Stavba: Brno, MČ Brno-jih, ul. Rozhraní, Osamělá, Vzdálená, Ořechovská - Dostavba kanalizační sítě, komunikace, včetně rekonstrukce vodovodu.

Předmět jednání: Finální zapravení krajské komunikace III/15275 ul. Ořechovská – skladba konstrukčních vrstev

Stanovisko Zpracovatele PDPS sdružení „KONEKO-DPOVA“ ke změnovému list č. 02/JIH – KO/2020 – Obnova komunikace ul. Ořečovská, ze dne 26.2.2021.

Příloha č. 6a - ZL 02/JIH-KOM/2020

VZOROVÝ PŘÍČNÝ ŘEZ UL. OŘECHOVSKÁ
DOLNÍ ÚSEK - POLOVINA ZAMĚŘENÍ

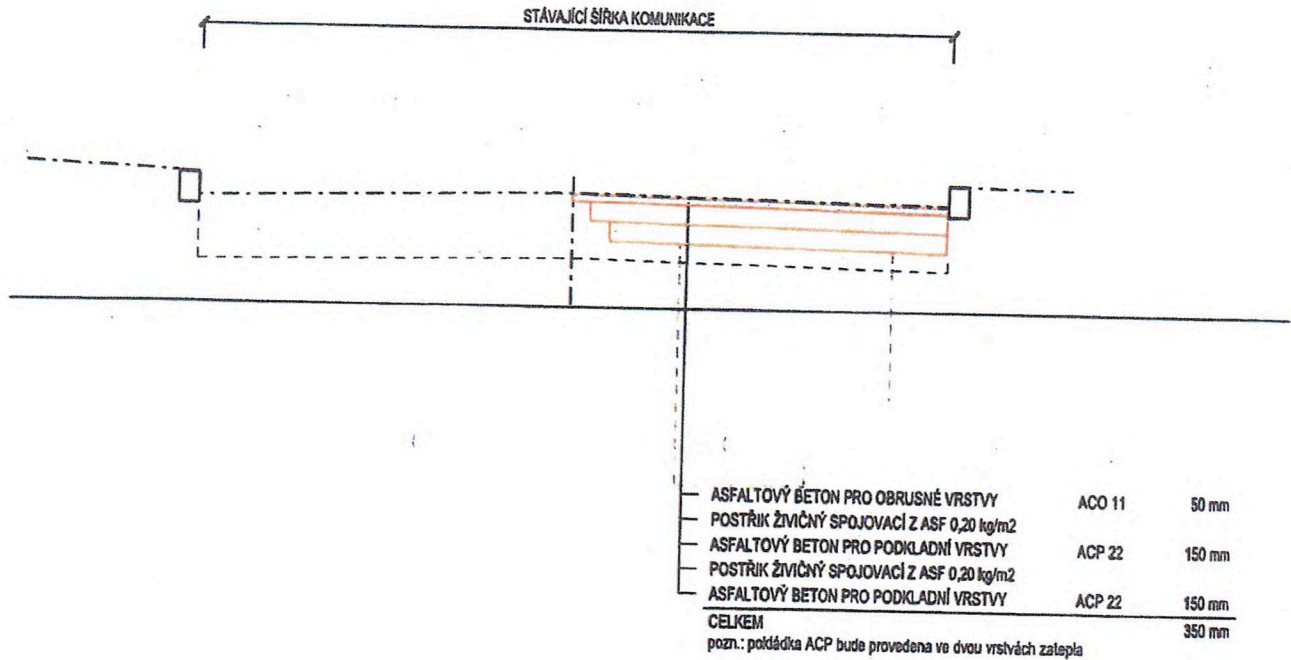
V PDPS bylo navrženo odstranění stávajících asfaltových vrstev o mocnosti 50 mm a celoplošná obnova živičných vrstev o celkové tl. 50 mm.

V rýhách po výkopu pro kanalizaci, výtlačku a vodovodu byla navržena 50 mm obrusná vrstva ACO 11+ a podkladní vrstva ACP 22+ tl. 100 mm + stmelená vrstva cementem SC 8/10 tl. 150 mm + nestmelená vrstva ze štěrkodrti 0-63 tl. 200 mm.

V průběhu realizace stavby bylo zjištěno, že tloušťka stávajících asfaltových vrstev oproti předpokladu PD je větší, a to v rozmezí od 150 mm po 400 mm.

Na základě požadavku správce komunikace SÚS JMK bylo rozhodnuto, že konečná obnova komunikace v ul. Ořečovské bude provedena tak, aby podkladní stmelené i nestmelené vrstvy a podkladní a obrusná asfaltová vrstva byly provedeny celoplošně v části, kde jsou v souběhu vybudovány inženýrské sítě.

Z uvedeného důvodu byly projektantem stavby vypracovány vzorové příčné řezy obou částí opravy.

S návrhem změnového listu souhlasíme.

VZOROVÝ PŘÍČNÝ ŘEZ UL. OŘECHOVSKÁ
STŘEDNÍ ÚSEK - HORNÍ ÚSEK
CELOPLOŠNÁ OPRAVA PO POLOVINÁCH

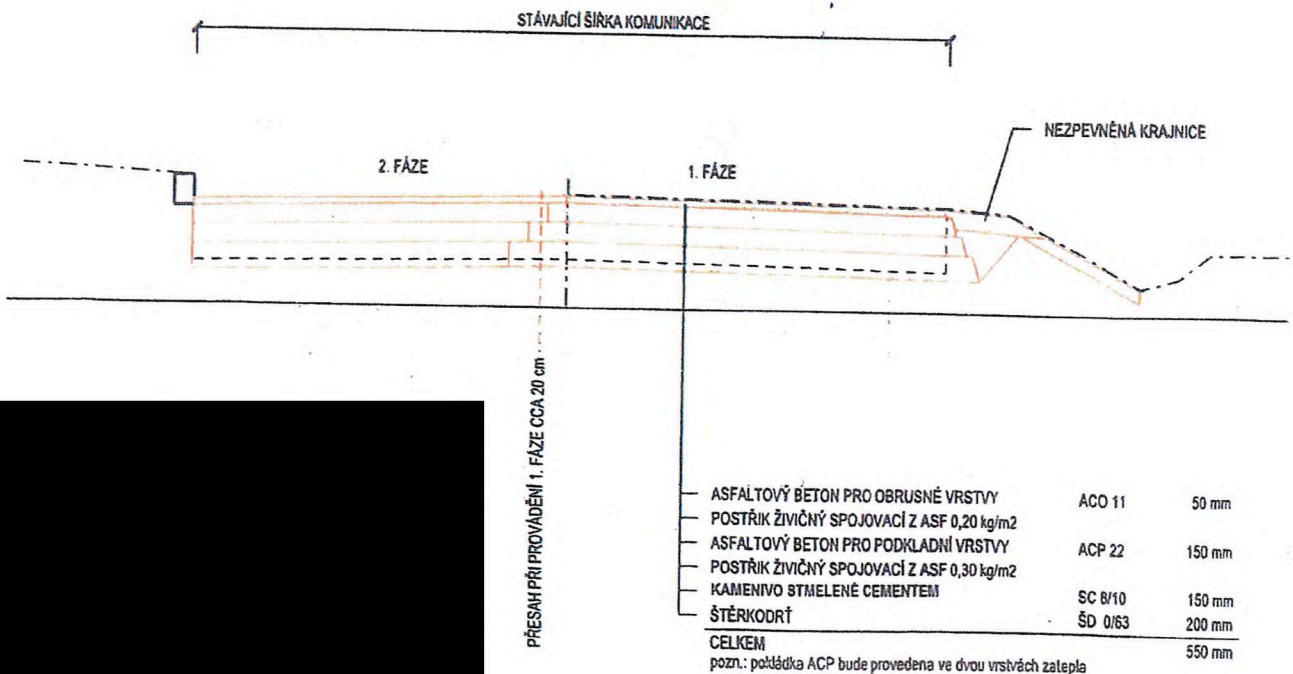
Správce komunikace požaduje ve středním úseku, kde byla stavbou kanalizace dotčena krajská komunikace v obou jízdnicích pruzích v celé šíři vozovky v délce cca 400m, celoplošné zapravení obrusnou (50 mm) a podkladní (150 mm) vrstvou asfaltu a 150 mm vrstvou kameniva zpevněného cementem. Dle mínění SÚS JMK byly všechny tyto vrstvy stavbou kanalizace dotčeny a poškozeny a to i v místech mimo rýhy kanalizačních výkopů.
